**[ID: 7834] Comune di Genova. Waterfront di Levante: canaletto e canale principale. Decreto “VIA” n. 163 del 29/04/2021**

**CONTRODEDUZIONI COMUNE DI GENOVA AL PARERE ARPAL PROT. N. 13538 DEL 10 MAGGIO 2022 relativo alla Verifica di ottemperanza ai sensi dell’articolo 28 del D.Lgs. 152/2006 e ss.mm.ii.” delle condizioni ambientali lett. B-H) n. 1 e n. 4\_Verifica di ottemperanza ai sensi dell’articolo 28 del D.Lgs. 152/2006 e ss.mm.ii.”**

### **8.9 APPROVVIGIONAMENTO DEI MATERIALI**

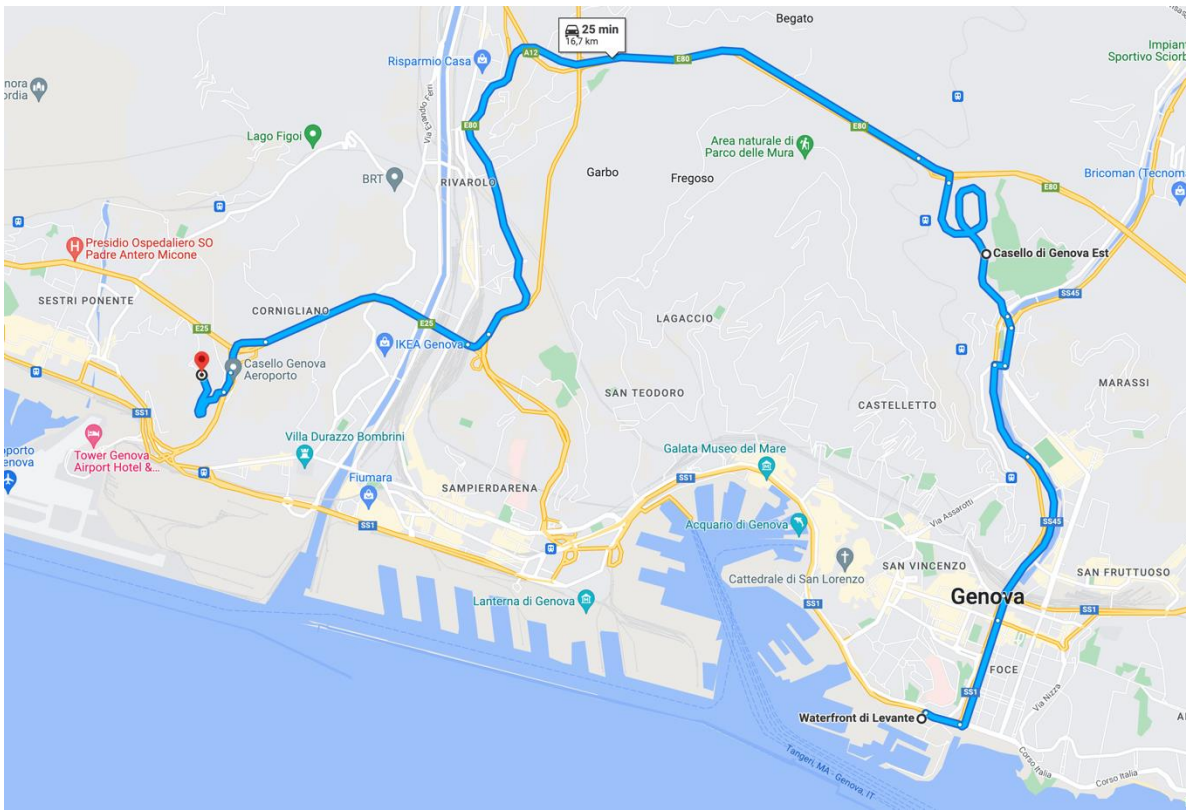
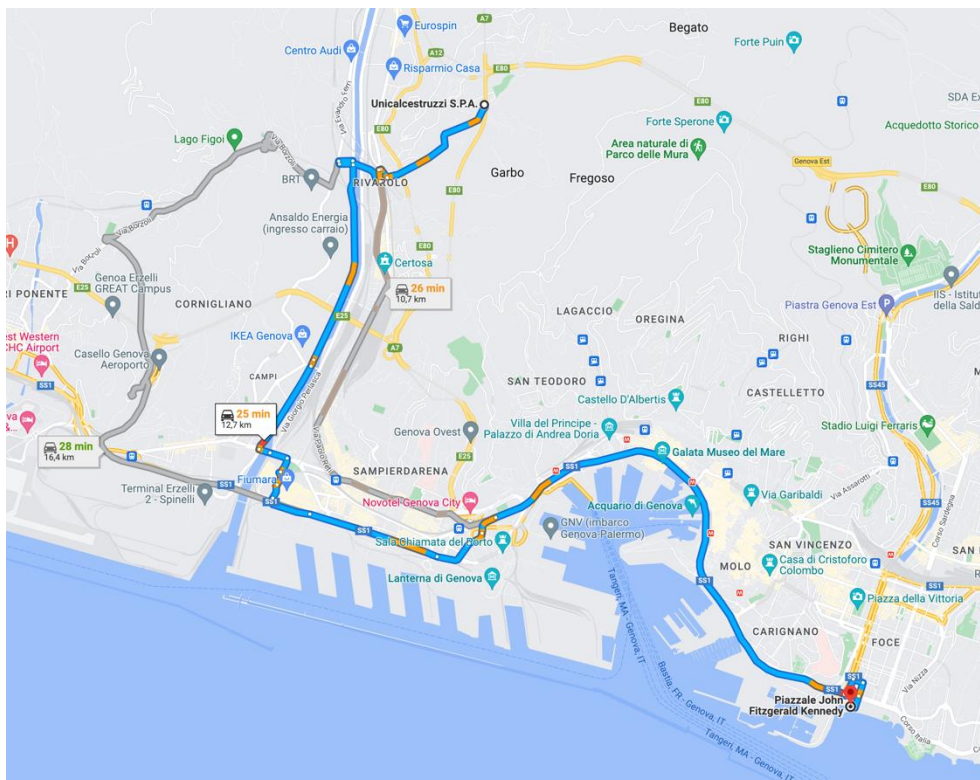
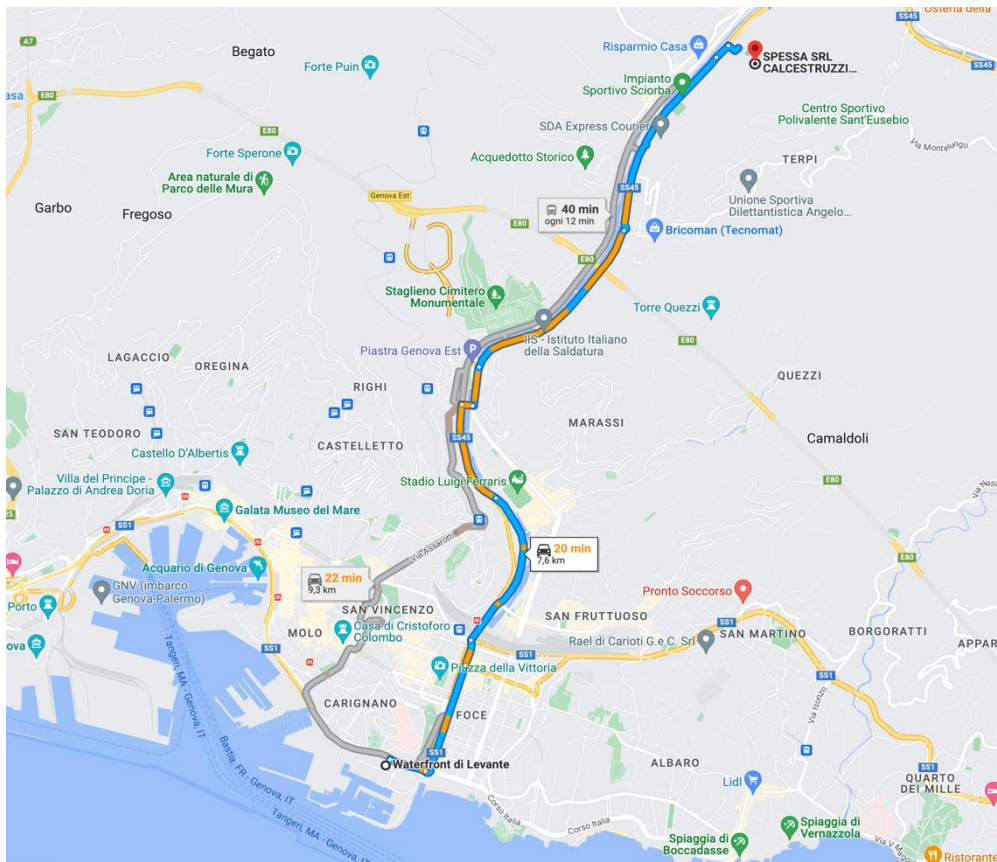
*e. Stimare, sulla base dei percorsi ridefiniti per l'approvvigionamento e smaltimento dei materiali, l'incidenza dell'entità dei flussi di traffico dei mezzi di cantiere sulla pubblica viabilità, nonché l'impatto che essi hanno sul traffico e sui recettori (approfondendo l'analisi e la stima quantitativa delle emissioni);*

*La relazione non contiene elementi utili a valutare l'ottemperanza della prescrizione.*

I principali materiali necessari alla costruzione dell'opera sono costituiti dal calcestruzzo preconfezionato e dall'acciaio d'armatura presagomato, oltre ad altri materiali che comportano un flusso di mezzi non significativo (complessivamente stimabile in un mezzo d'opera al giorno).

Nello specifico il calcestruzzo necessario per la realizzazione delle paratie di pali secanti e delle travi in c.a risulta pari a circa mc. 9.000,00 mentre il ferro di armatura risulta pari a kg. 600.000.

Il programma dei lavori prevede una durata delle già menzionate opere di circa 6/7 mesi e conseguentemente un flusso di mezzi d'opera (autobetoniere e autoarticolati) medio pari a 5/6 mezzi giorno, provenienti dai diversi centri di produzione situati nel territorio genovese (per i calcestruzzi UNICAL e SPESSA – per il ferro ITALFERRO).
